**Commissione Tecnica PNRR - PNIEC**

**Parere n. 253 del 28/12/2023**

<b>Progetto</b>	<p><i>Istruttoria Valutazione Impatto Ambientale</i></p> <p><b>Progetto per centrale eolica offshore "Rimini" della potenza complessiva di 330 MW antistante la costa tra Rimini (RN) e Cattolica (RN).</b></p> <p><b>ID_VIP: 8509</b></p>
<b>Proponente</b>	<b>Energia Wind 2020 S.r.l.</b>

Figura 17: Localizzazione del layout B (in bianco) e del layout B rev01 (in nero)

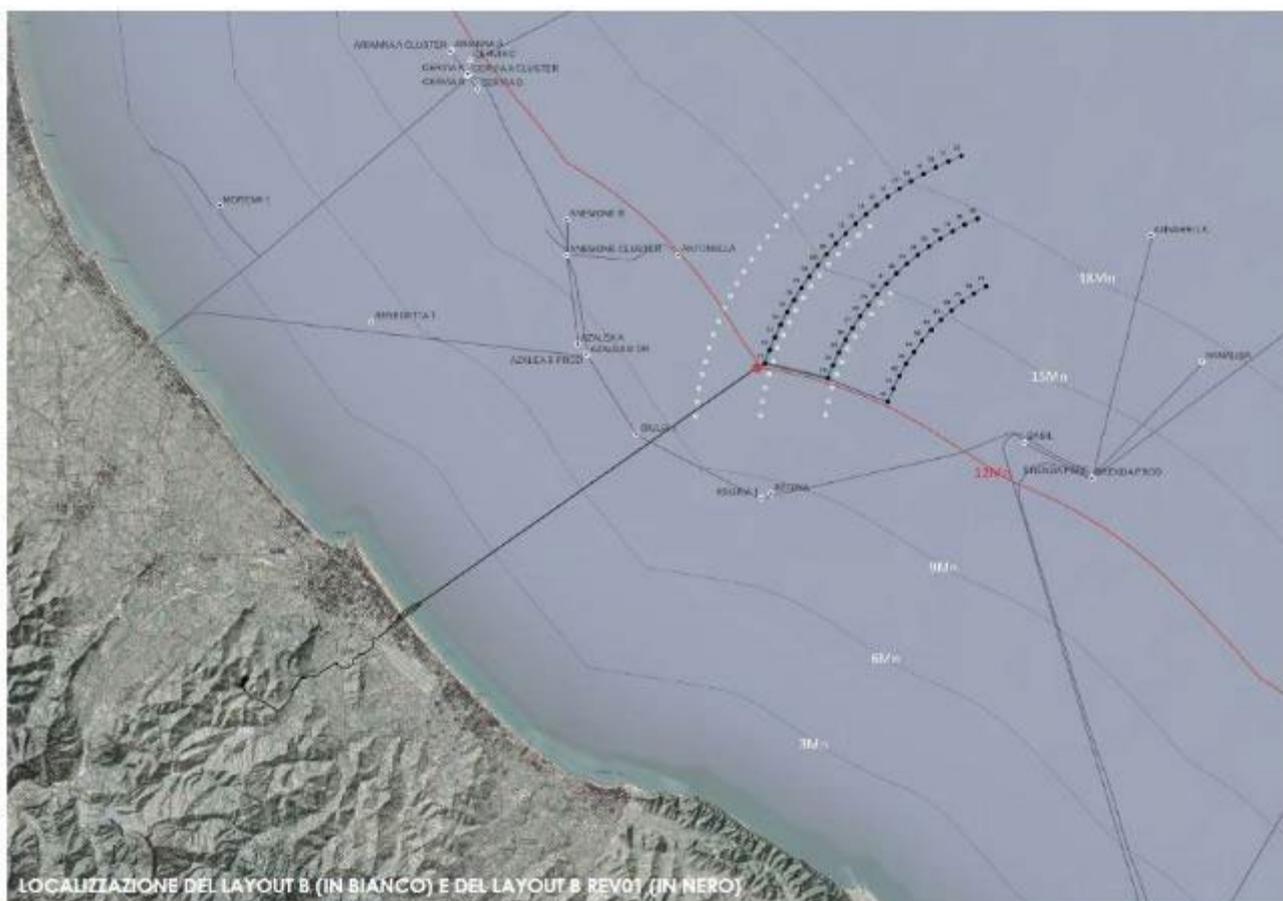
Rispetto a tale richiesta, Energia Wind 2020, nelle controdeduzioni inviate il 07/12/2022 a tutti gli enti sopra richiamati e ai portatori di interesse ha dichiarato che: "Energia Wind 2020 si impegna a verificare la fattibilità tecnico-economico-ambientale di modifiche non sostanziali che potrebbero mitigare ulteriormente la visibilità dell'impianto aumentando per quanto possibile le distanze dalla costa, senza tuttavia modificare il concept dell'impianto che prevede la disposizione su 3 archi e non a cluster al fine di garantire la navigazione, l'attraversamento e la coesistenza con altri usi e la minima occupazione di campo visivo dalla costa". Tale intenzione è stata comunicata ufficialmente anche alla Commissione Tecnica PNRR- PNIEC e alla Direzione Generale Valutazioni Ambientali del Ministero dell'Ambiente e della Sicurezza Energetica, nella richiamata richiesta di proroga per il riscontro alle integrazioni: "... come già dichiarato nella risposta alle osservazioni e

pareri pervenuti, è intenzione del proponente verificare la possibilità di recepire alcune osservazioni e specifiche richieste di modifiche avanzate nelle osservazioni dalla Provincia di Rimini, da alcuni comuni costieri e portatori di interesse e conseguentemente di adeguare il progetto al fine di perseguire la massima concertazione nel rispetto di tutte le istanze provenienti dal territorio”.

Il Proponente infine precisa che il **LAYOUT B REV01** ricade prevalentemente nell'ambito dell'aerale già indagato negli studi ambientali, non presuppone modifiche in termini di maggiore occupazione dello spazio acqueo e lascia inalterati l'approdo e le opere terrestri di connessione alla RTN. Lo spostamento proposto è stato elaborato tenendo conto anche di un progetto di un hub energetico denominato “Romagna 1&2” presentato per la VIA lo scorso 17/02/2023 da AGNES Srl, al fine di assicurare una maggiore distanza tra i due impianti.

**Figura 61:** Opere di connessione alla Stazione TERNA: Stazione Utente ( in basso), linea aerea e Stallo 380 kV (in alto)

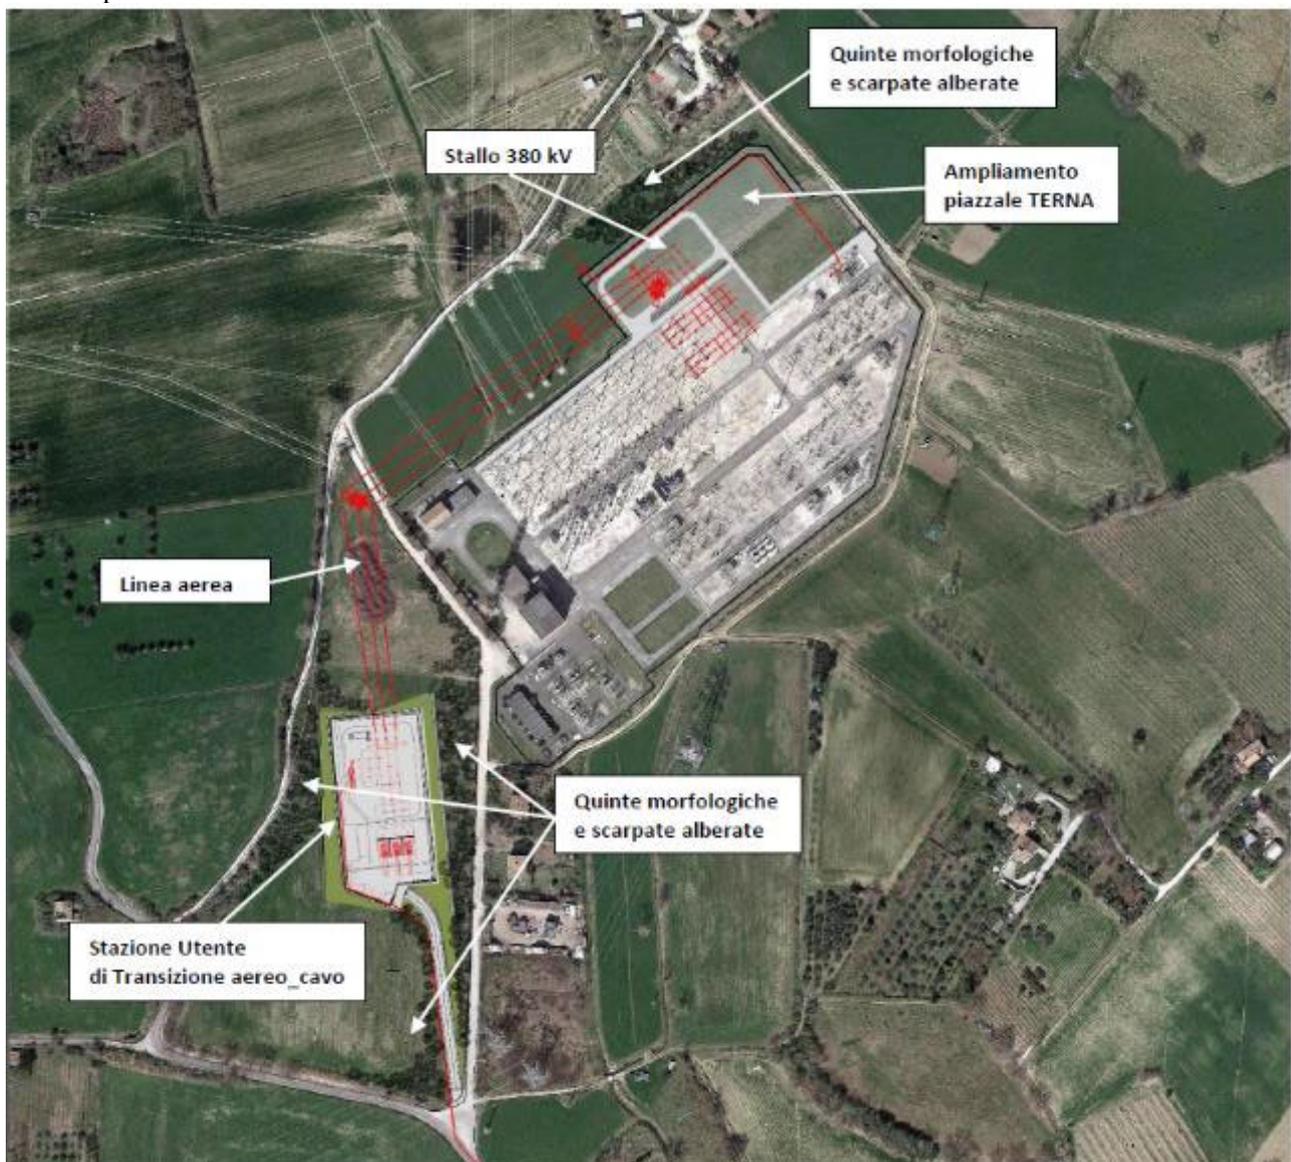
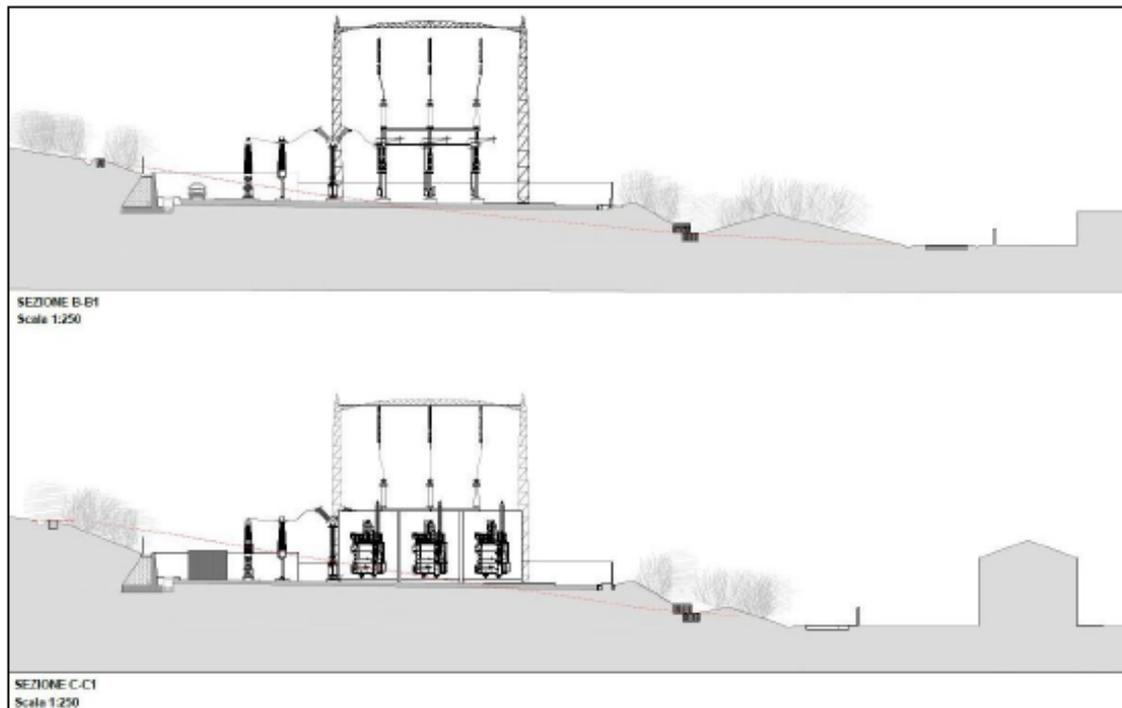
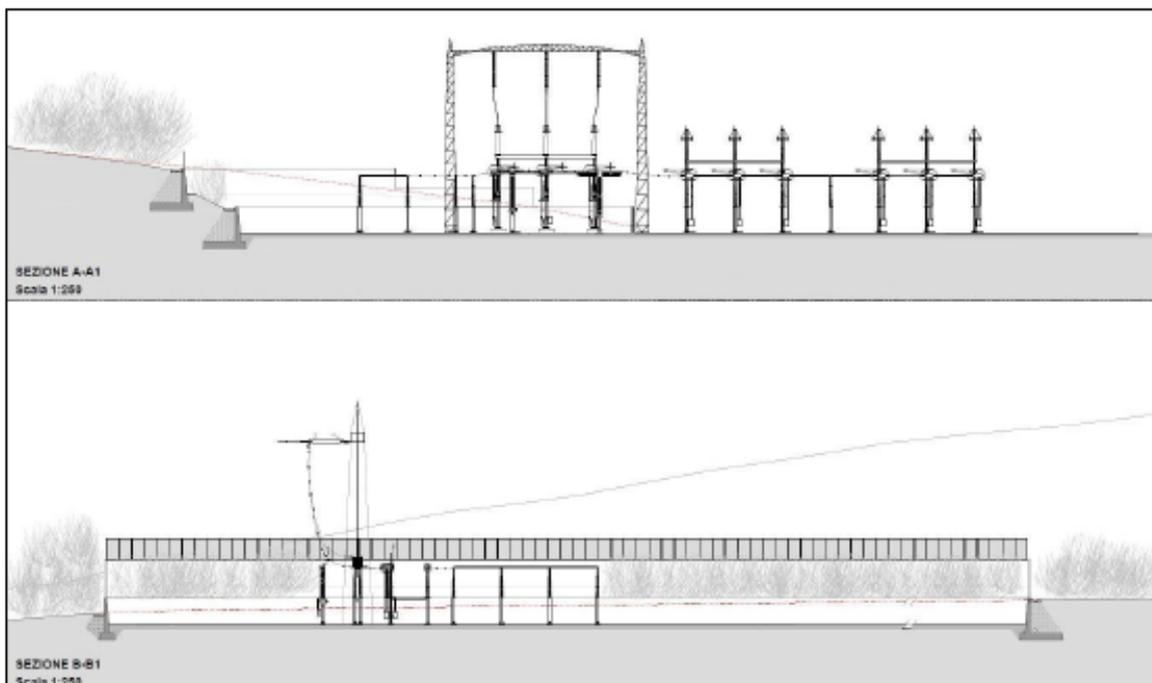
In occasione del sopralluogo in situ della Commissione tecnica PNRR-PNIEC, avvenuto in data 6 e 7 novembre 2023, uno dei temi di approfondimento ha riguardato le opere di connessione alla Rtn ed, in particolare la possibilità di attuare una modifica progettuale che porti alla completa eliminazione della linea aerea.

La possibilità di eliminazione della linea aerea prevista per il collegamento alla stazione elettrica Terna "San Martino in Venti" è stata discussa anche in occasione del sopralluogo in situ della Commissione sui luoghi, che ha richiesto di valutare una modifica progettuale che porti all'interramento della linea aerea prevista nel benessere disposto da Terna in data 28 maggio 2021. Nel merito, con successive note integrative, il Proponente ha riferito che è stata avviata un'interlocuzione con Terna per verificare la fattibilità della modifica che apporterebbe notevoli migliorie, sia in termini tecnici, che paesaggistici.

<b>CONDIZIONE AMBIENTALE n. 7</b>	
<b>Macrofase</b>	<i>Ante Operam</i>
<b>Fase</b>	Progettazione esecutiva
<b>Ambito di applicazione</b>	Misure di mitigazione degli impatti visivi e paesaggistici
<b>Oggetto della prescrizione</b>	<p><b>Paesaggio</b>  <b>Impatto visivo e paesaggistico</b>  <i>La Sottostazione elettrica SSE onshore</i>                      In fase di progettazione esecutiva definire il progetto di tutte le aree verdi, indicando in planimetria il sesto di impianto, le specie utilizzate, le altezze e profondità.                      Tutte le specie vegetali utilizzate dovranno appartenere alla serie della vegetazione autoctona.                      Il progetto deve comprendere anche le attività previste per la manutenzione (eventuale irrigazione di soccorso e sostituzione delle fallanze) fino al definitivo attecchimento della formazione vegetale.                      Tutte le aree a verde dovranno essere realizzate contemporaneamente alla realizzazione dell'impianto, e preservate alla loro dismissione.</p> <p>Inoltre, la Sottostazione elettrica SSE onshore dovrà avere:</p> <ul style="list-style-type: none"> <li>- i manufatti murari realizzati con materiali e tecniche locali, e dovrà adottare colorazioni che mitigano l'impatto sul paesaggio prevedendo una valutazione colorimetrica per meglio integrare la struttura nel paesaggio degli apparati di trasformazione e distribuzione di energia elettrica e delle strutture e dei piazzali;</li> <li>- Gli apparati di trasformazione e distribuzione di energia elettrica dovranno essere scelti usando colorazioni prossime alla paletta del verde salvia/ muschio;</li> <li>- La recinzione perimetrale sarà realizzata scegliendo un colore che mitighi l'impatto sul paesaggio e dovrà essere mitigata con siepi di vegetazione autoctona;</li> <li>- I piazzali interni in Cls dovranno essere di colore sabbia.</li> </ul> <p><b>Offshore</b></p> <ul style="list-style-type: none"> <li>- Per gli <b>aerogeneratori</b> occorrerà studiare una soluzione colorimetrica ad hoc per ogni aerogeneratore che dovrà mimetizzarsi nel paesaggio in base allo scenario in cui ogni elemento andrà a collocarsi. Dovranno inoltre essere adottate le segnalazioni delle pale e delle altre componenti impiantistiche così come richiesto da ENAC per la sicurezza aerea. Provvedere quindi, a seguito dell'elaborazione dello studio del colore, a trasmettere agli Enti coinvolti le risultanze delle analisi effettuate e le proposte propedeutiche alla realizzazione degli impianti.</li> <li>- Si dovrà utilizzare un cavidotto di collegamento con la Stazione Terna, quindi senza elettrodotto aereo a 380 Kv.</li> </ul>
